21 - INDEX

Projet éolien de Pleine-Selve

Avril 2022

Cet index a été élaboré afin de répondre à la demande de compléments formulée par la DREAL des Hauts-de-France le 28 juin 2021, concernant le projet éolien de Pleine-Selve.

Figure 1 : Chemin d'accès étudiés (Source : EOLFI)

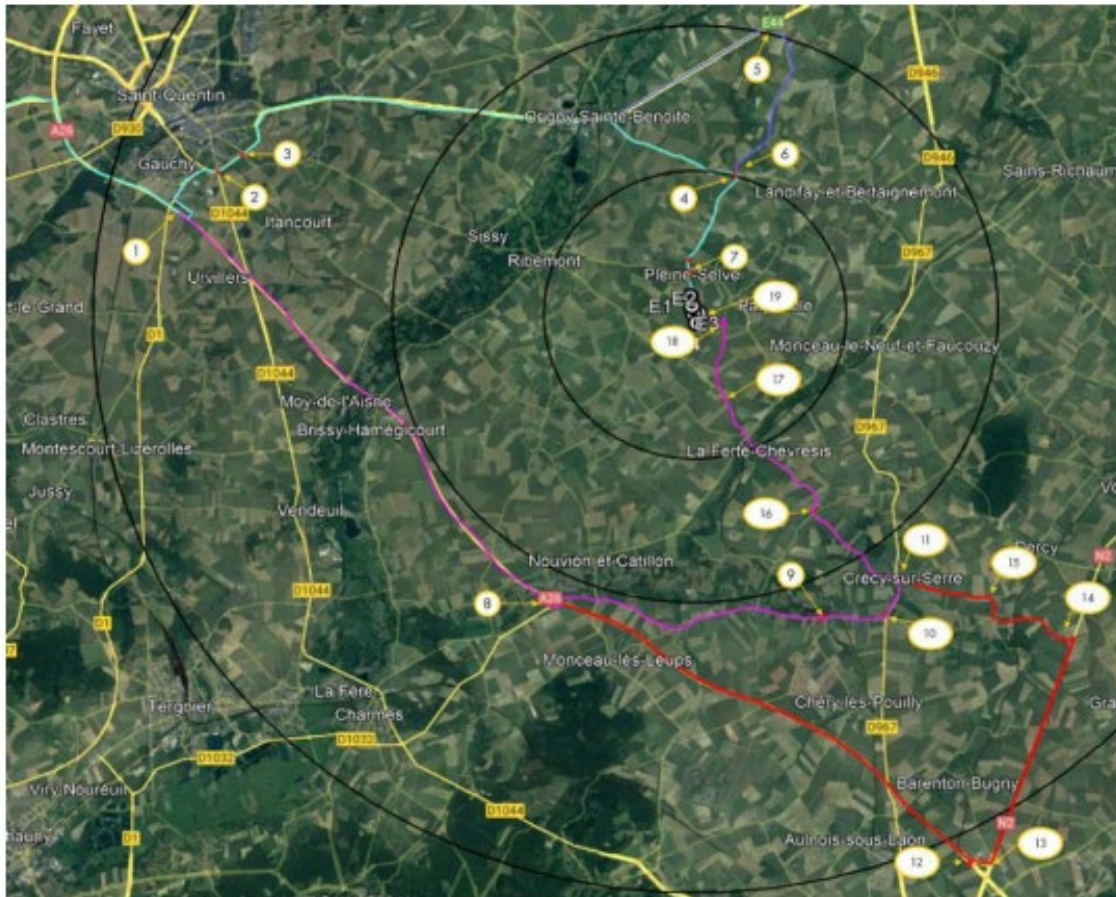
« (...) les éoliennes sont desservies par un chemin rural débouchant à l'intersection formée par les rues de la Gare et de Lanneau qui rejoignent respectivement les RD 58 et 69.

Le pétitionnaire identifie ce chemin rural comme étant à renforcer mais n'indique pas si des aménagements seront à prévoir pour permettre le passage des convois exceptionnels au droit des carrefours précités.

Les itinéraires d'accès aux RD 58 et 69 (supportant un trafic de 413 véhicules/jour et présentant une largeur de chaussée supérieure à 5,2m) pour l'acheminement des éléments techniques et des matériaux nécessaires à la réalisation du parc ne sont pas précisés.

Le pétitionnaire devra confirmer le plus en amont possible aux services de la voirie départementale (...) l'itinéraire emprunté ainsi que le plan d'aménagement, d'élargissement et de renforcement du domaine public routier départemental qui serait nécessaire pour permettre le passage et la giration des convois exceptionnels. »

Une nouvelle étude a été rajoutée par rapport au dépôt initial. Y sont explicitées les options qui permettent d'acheminer les éoliennes depuis le port du Havre jusqu'au site de Pleine-Selve et La Ferté-Chevresis.

La majorité des carrefours, intersections et embranchements a été étudiée pour le passage des éoliennes. L'éolienne avec le plus grand rotor a été retenue pour cette étude car elle sera la plus impactante dans ce contexte-là. A l'endroit de chaque carrefour est associé un code couleur qui indique la difficulté du passage. Au croisement des RD 58 et RD69 les aménagements de voiries et autres ont été décrits. Comme demandé, nous nous engageons à indiquer l'itinéraire emprunté aux services de la voirie départementale le plus en amont possible.

L'étude d'accès a été réalisée depuis le port du Havre en utilisant le modèle de turbine Nordex N117 (caractéristiques d'accès les plus défavorables) et en prenant l'hypothèse d'un acheminement des éoliennes par deux routes provenant du Nord et deux routes provenant du Sud afin de déterminer l'accès le plus favorable au site.

L'accès au Projet ne présente pas de difficulté d'accès. Le Tableau 4 présente un résumé des travaux aux intersections à la sortie de l'A26. Une étude complémentaire devra être réalisée par le turbinier après confirmation des ports de départ des composants. Cette étude ne pourra cependant être conduite qu'après la sélection du turbinier par la société Parc Eolien Aisne 1

Carte 1 : Diagramme d'encerclement depuis le village de Pleine-Selve (Source : BE JC)

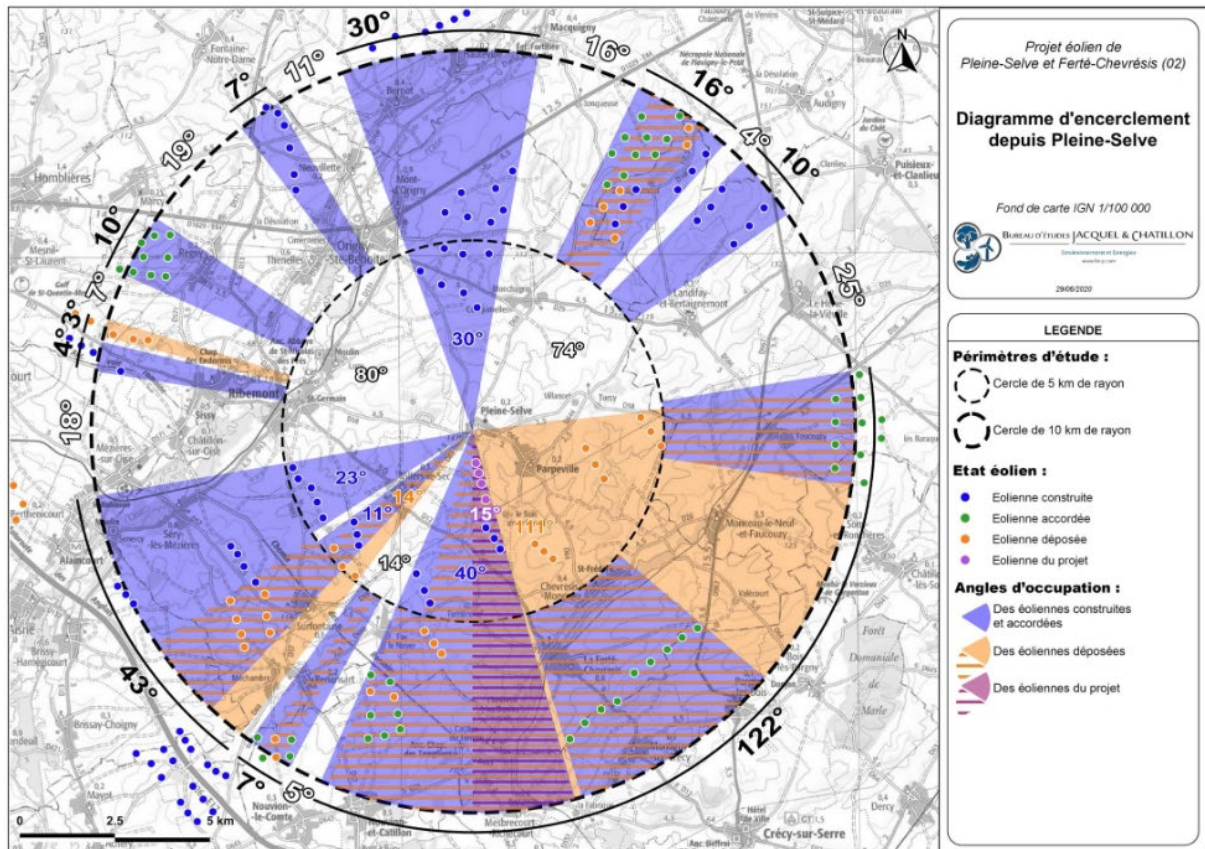
Il manque dans cette analyse un tableau indiquant les angles occupés sans et avec le projet (voir exemple de tableau ci-dessous)

Pour le village de Pleine-Selve, un risque de saturation visuelle s'observe car l'ensemble des indices ont dépassé leurs niveaux de seuils (Tableau 5).

Cependant, pour l'indice d'occupation des horizons (IOH) et l'indice d'espace de respiration (IER) l'effet de l'apparition du Projet est nul. Le diagramme de la carte 1 présente un indice d'occupation des horizons de 252°.

On constate que, dans les faits, le contexte éolien autour du village ne peut être appréhendé depuis le centre-bourg.

Figure 2 : Localisation des photomontages supplémentaires réalisés par Jacquel & Chatillon (Source : BE J&C)

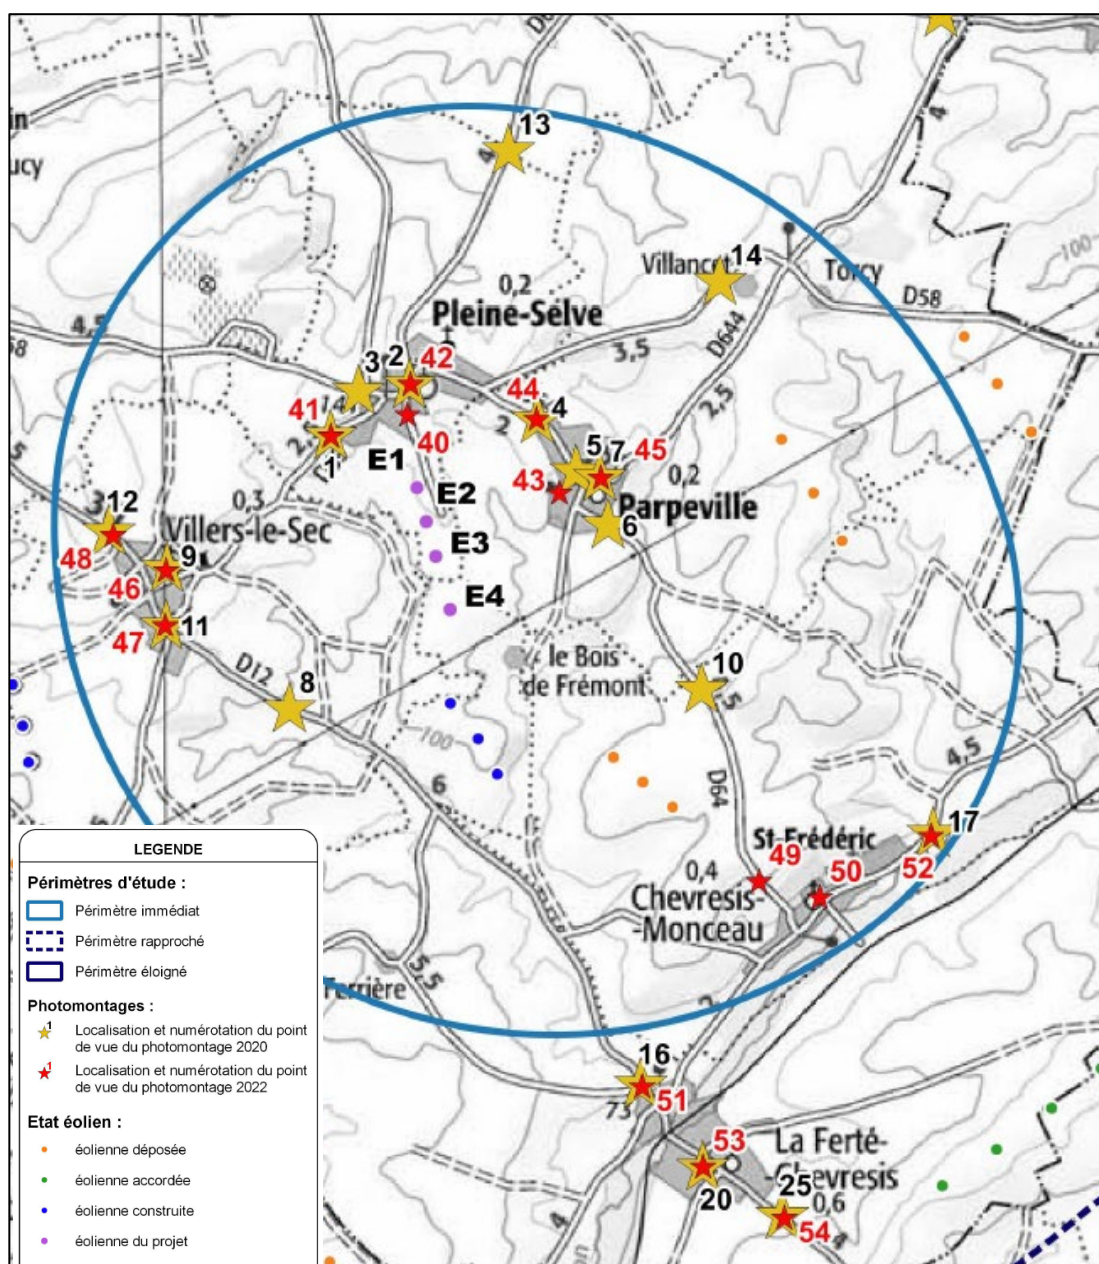
D'autre part, il aurait été nécessaire d'avoir des photomontages à 360° pour évaluer l'effet d'encerclement depuis les centres-bourgs et les sorties de bourgs.

Le carnet de photomontages (4) a été consolidé avec l'ajout de 15 photomontages 360° depuis 15 points de vue qui permettent de mieux apprécier l'insertion paysagère du Projet.

Leur localisation est détaillée sur la carte ci-dessous (étoiles rouges, numérotées de 40 à 54) :

Carte 4 : Synthèse des enjeux avifaunistiques (Source : Auddicé)

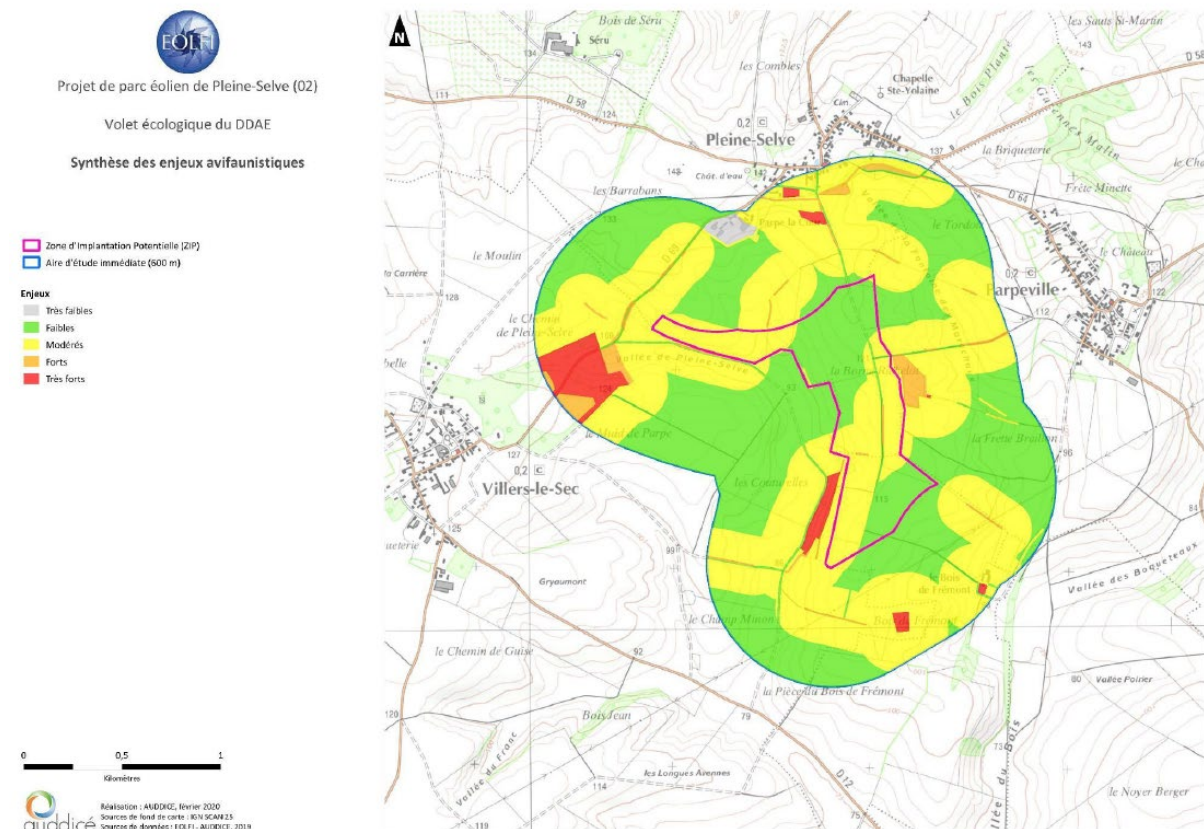
En termes de méthodologie, le dossier présente 25 sorties dédiées à l'avifaune, réalisées suivant un calendrier qui respecte les préconisations du guide de la DREAL, hormis pour la période de reproduction. En effet, sur cette période seulement trois inventaires IPA sont réalisées. Les trois inventaires dédiés à la recherche de Busards et les trois inventaires dédiés à l'œdicnème criard constituent en effet des inventaires complémentaires.

Compléter les inventaires ou justifier de la suffisance de la pression d'inventaire

L'inventaire des oiseaux en période de nidification s'est effectué au cours de huit sorties avec des protocoles adaptés à chaque groupe d'oiseaux (deux relevés rapaces nocturnes, trois relevés passereaux (IPA), et deux relevés œdicnème). Ce nombre correspond aux recommandations du guide de la DREAL Hauts-de-France pour la prise en compte des enjeux chiroptérologiques et avifaunistiques, qui précise « *Un relevé correspond à une prospection spécifique. À titre d'exemple, si au cours d'une même journée, un IPA est mis en œuvre le matin puis une étude des busards d'après-midi, cela correspond à 2 relevés* » (page 40).

Pour les passereaux nicheurs, des points d'écoute (IPA) ont été disposés en fonction des types d'habitat (haies, zones cultivées, friches herbacées à arbustives, bosquets). Nous avons ainsi obtenu une bonne connaissance de la richesse spécifique de la zone étudiée et de la manière dont les oiseaux l'utilisent. Par extrapolation, sauf cas particulier, tous les milieux similaires peuvent abriter les mêmes espèces d'oiseaux et le même niveau d'enjeu est associé aux habitats similaires. Une actualisation de la carte des enjeux a été réalisée. La pression d'inventaire est donc en somme suffisante.

Carte 5 : Synthèse des enjeux chiroptérologiques sur le projet de Pleine-Selve (Source : Auddicé)

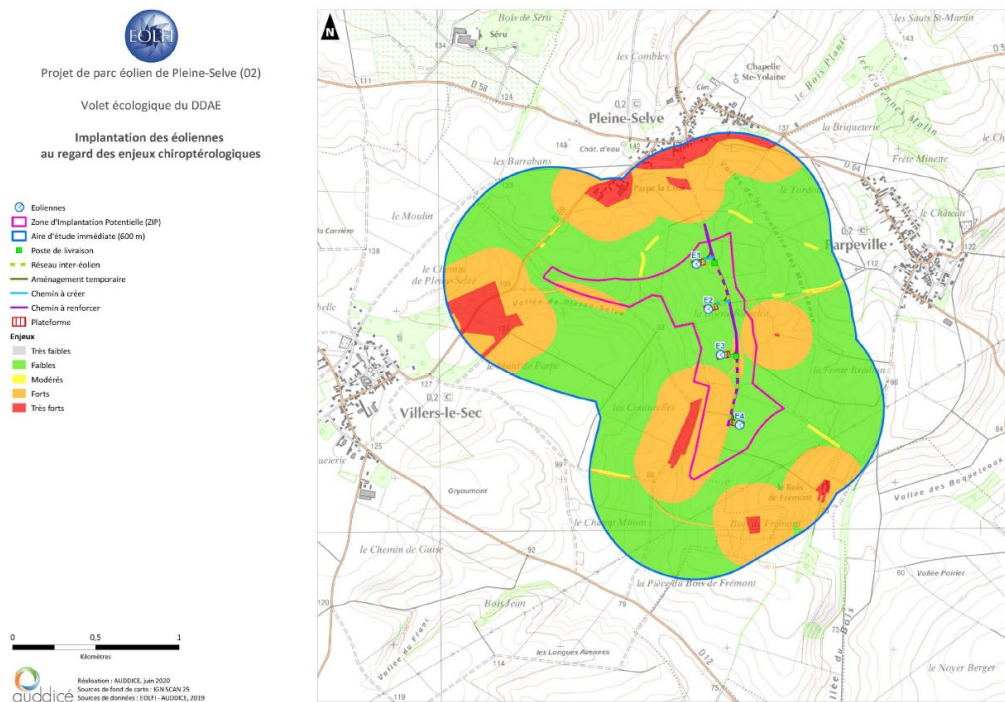
L'implantation de l'éolienne E3 se situe en zone à enjeux forts pour les chiroptères. Au regard de la diversité chiroptérologique observée sur la zone d'implantation potentielle et son aire d'études immédiate, ainsi que du niveau d'activité constaté, **il conviendrait de supprimer cette éolienne ou de la déplacer.**

L'éolienne E3 ne se trouve pas en zone d'enjeux forts pour les chiroptères. En-effet, les zones à enjeux forts ont été identifiées par le bureau d'études Auddicé et synthétisés dans la Carte 5 page 19.

Le *Guide de préconisation pour la prise en compte des enjeux chiroptérologiques et avifaunistiques dans les projets éoliens pour la région Hauts de France* (page 24) préconise une zone tampon de 200 mètres autour des zones de forte activité des chiroptères, qui correspondent aux enjeux très forts du bureau d'études Auddicé.

La *haie le long du chemin agricole traversant la ZIP*, identifiée comme zone de chasse pour les chiroptères par Auddicé, ne rentre pas dans cette catégorie. Il ressort également de l'étude d'Auddicé « qu'en culture intensive - dont le point d'écoute 2 fait partie -, l'activité des chiroptères est assez faible » (Source : 2 – Etude écologique, page 116). Ces éléments justifient une zone tampon largement inférieure à 200 mètres.

La zone tampon établie par le bureau d'étude est donc suffisante pour éviter une grande partie des impacts sur les chiroptères. EOLFI s'est de plus engagée sur des mesures de réduction très conservatrices, permettant d'assurer un impact résiduel de mortalité par collisions et barotraumatisme Faibles.

Figure 5: Localisation de la haie (en rouge)

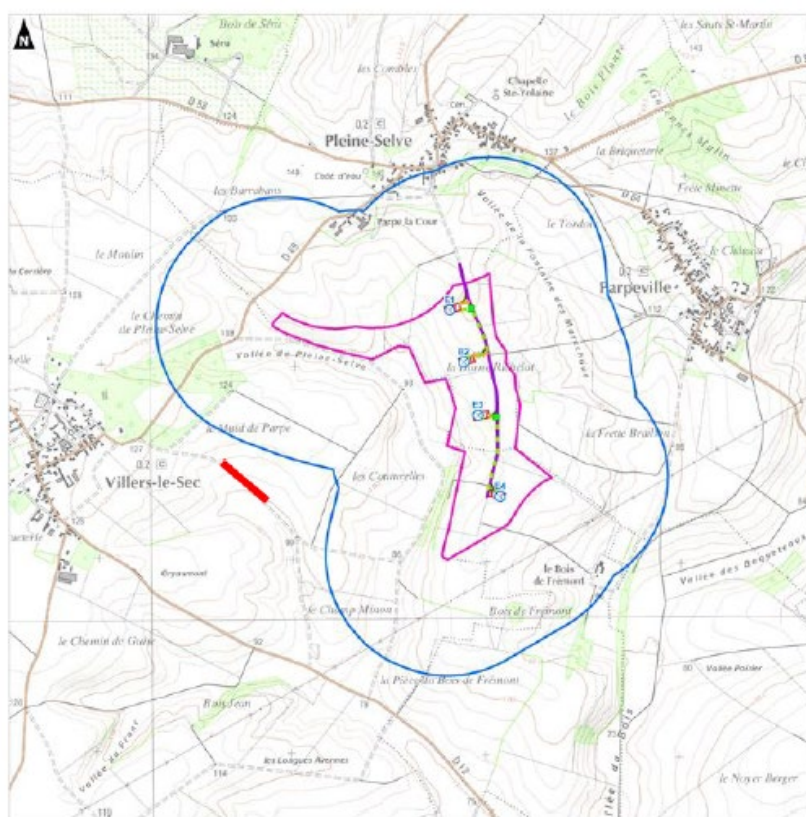
La mesure d'accompagnement proposée (mise en place d'une haie au sein de l'aire d'étude rapprochée mais à 500 m des machines) n'est pas détaillée quant à son implantation. Le positionnement précis de cet aménagement et la description de ses caractéristiques (hauteur, largeur, type de plantation) est indispensable pour que le dossier puisse être mis à l'enquête publique et informer ainsi correctement la population locale.

La haie sera implantée sur les parcelles ZA82 et ZA83 à Villers-le-Sec, à l'ouest de la ZIP. C'est une parcelle de grande culture intensive. La haie champêtre sera composée d'un mélange d'essences d'arbustes indigènes. Il y sera associé des espèces pour constituer une haie multi-strates avec des arbres de haut jet, des arbres menés en taillis, en cépées et en arbustes. Elle mesurera 200mètres de longueur et placée à plus de 500mètres des éoliennes. Pour votre complète information, les conventions foncières supplémentaires concernant cette mesure sont en cours de finalisation avec les propriétaires et exploitants, celles-ci peuvent être présentées sur demande de l'instructeur.

Cette mesure est détaillée à la page 160 de l'étude écologique.
